改善箇所説明図

不具合の概要

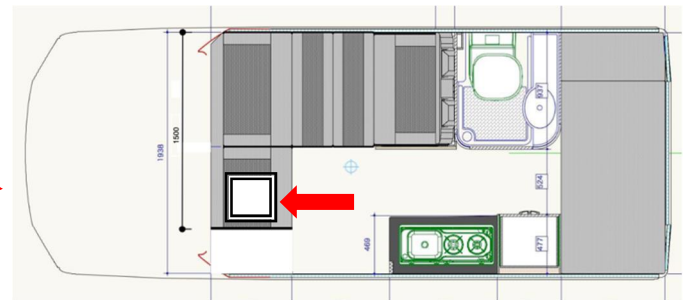
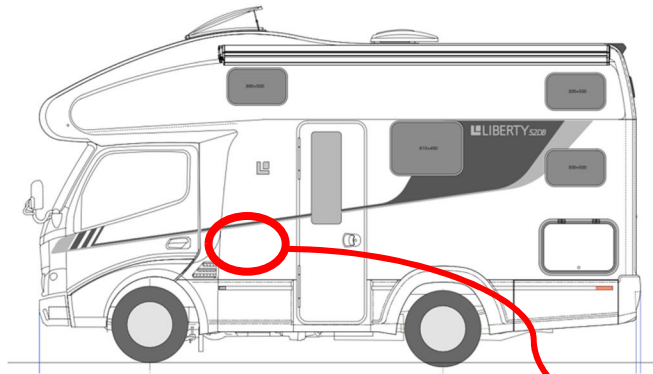
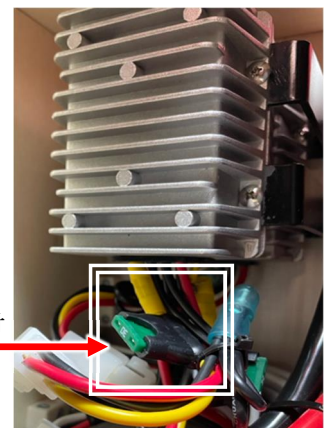
レギュレーターとキャンピング車の予備バッテリー電圧安定装置(以下、「レギュレーター」という)において設計検討が不十分のため、レギュレーター出力側からヒューズまでの距離が長いものがある。そのため、異常電流が発生した際に電流がカットされず、最悪の場合、火災に至るおそれがある。

【改善前】

レギュレーター
出力側配線

【改善後】

追加ヒューズの取付

全車両、レギュレーター出力側直後にヒューズを追加する。
